**CCR-VIA -- COMITATO DI COORDINAMENTO REGIONALE PER LA  
VALUTAZIONE D'IMPATTO AMBIENTALE**

**Giudizio n° 3924 Del 01/06/2023**  
**Prot. n° 23/0181192 del 26/04/2023**

**Oggetto:** S.S. 652 "Fondo valle Sangro" - Lavori di costruzione del tratto compreso tra la Stazione di Gamberale e la Stazione di Civitaluparella (2° Lotto - 2° Stralcio - 2° Tratto)

**Valutazione Preliminare – V.P. – art. 6 comma 9 D.Lgs. 152/06 e ss.mm.ii.**  
ANAS S.p.A. - Valutazione preliminare ai sensi dell'art. 6, comma 9 del D. Lgs. 152/2006 relativa al progetto S.S. 652 "Fondo valle Sangro" – Lavori di costruzione del tratto compreso tra la stazione di Gamberale e la stazione di Civitaluparella (2° Lotto – 2° Stralcio – 2° Tratto)

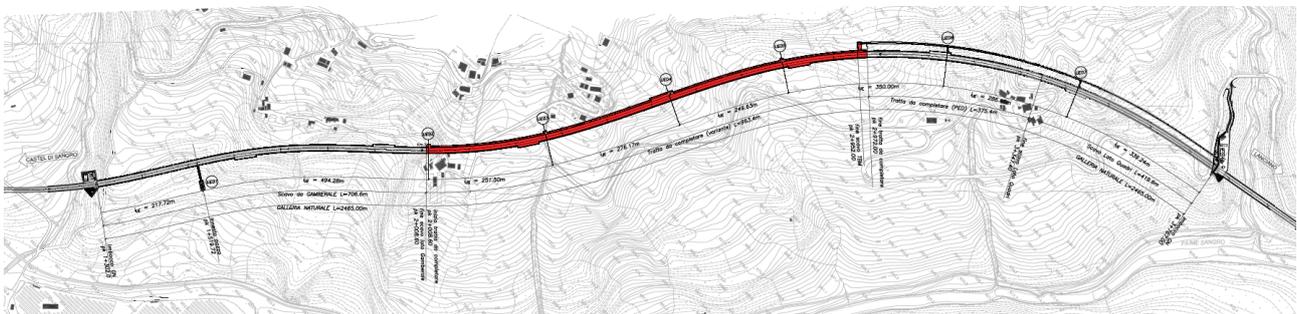
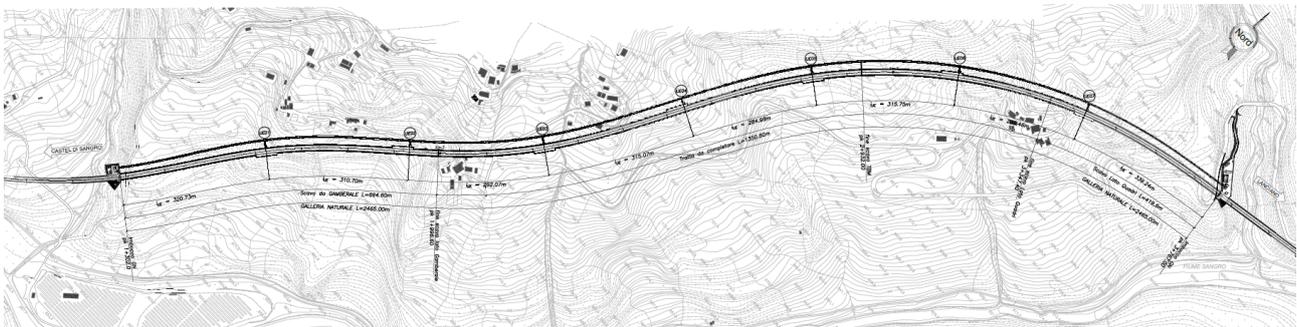
Il tecnico afferma che la proposta di variante fa seguito al rilevamento, nei primi giorni di settembre 2021, di percentuali di gas metano nel cunicolo di emergenza GN02, che ha comportato l'interruzione dello scavo su tutti i fronti della galleria naturale GN01. Alla data di sospensione dei lavori in sotterraneo era stato raggiunto un avanzamento rispettivamente pari a 694.6 m (da pk 1+302 a pk 1+996.6) per l'imbocco Sud e 419.6 m (da pk 3+767 a pk 3+348) per l'imbocco Nord, per un totale complessivo di scavo realizzato pari a 1114.2 m. Di seguito si riportano gli stralci degli elaborati planimetrici, con indicazione del tratto oggetto di variante (in rosso).

L'impossibilità di procedere con lo scavo in meccanizzato del cunicolo di emergenza ha portato alla proposta di variante nella quale si prevede:

- nel tratto compreso tra le pk 2+008.60 e 2+952.00, l'adozione di una nuova sezione tipo funzionale per la galleria naturale GN01, con aumento dell'area intradossale, per alloggiare la via di fuga pedonale in sostituzione del cunicolo di emergenza GN02, non più realizzabile a seguito del rilevamento di gas, in modo da non alterare il grado di sicurezza della galleria.

Di seguito si riportano le sezioni tipo della galleria, relative al progetto approvato ed alla variante.

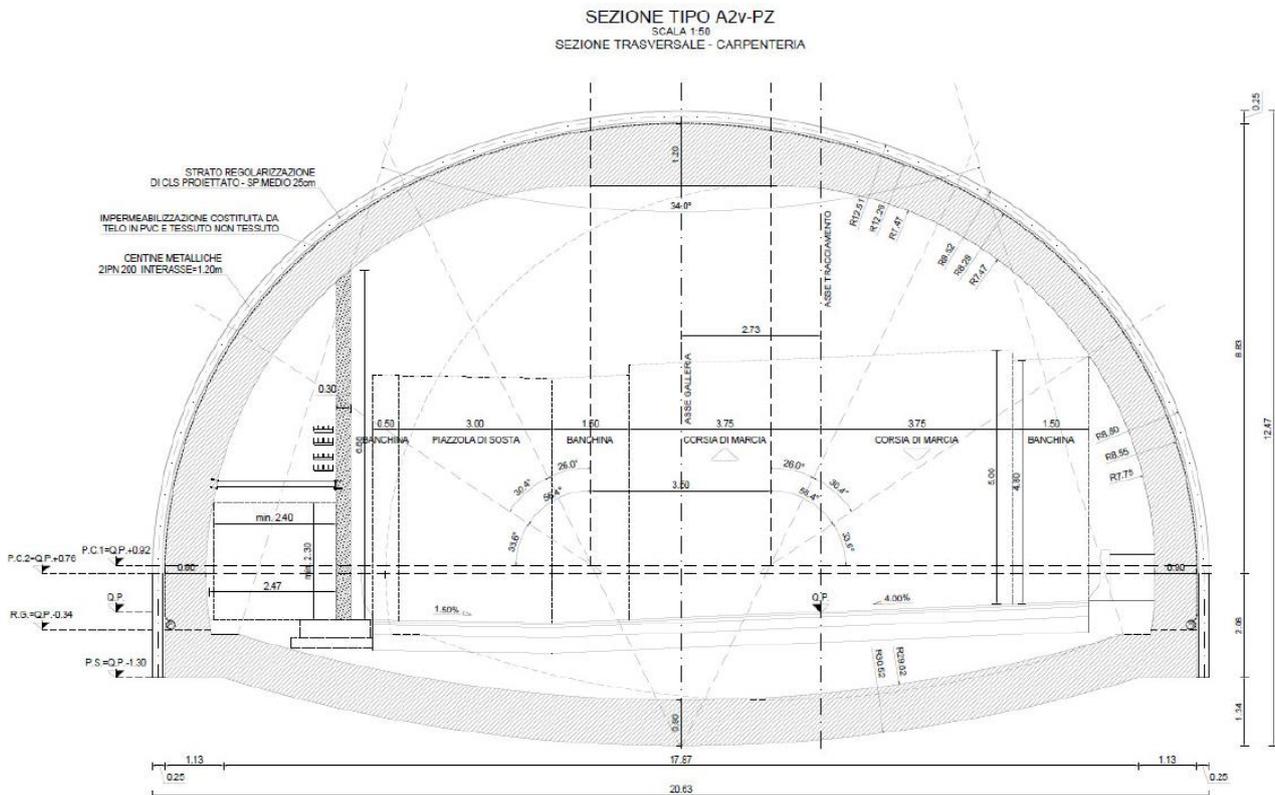
- la creazione di una nuova sezione tipologica cilindrica per le piazzole di sosta della galleria naturale GN01, denominata A2v-PZ.

Il tecnico evidenzia altresì che nella tratta che va da pk 2+952.00 a pk 3+347.40 (L=375.4m) si prevede l'applicazione delle stesse sezioni tipo di progetto esecutivo.

È dichiarato che nel complesso, la soluzione proposta non modifica la geometria dell'asse stradale, l'organizzazione della piattaforma e la configurazione dei margini della sezione tipo della galleria e pertanto non altera le prestazioni del progetto in relazione alle esigenze trasportistiche.
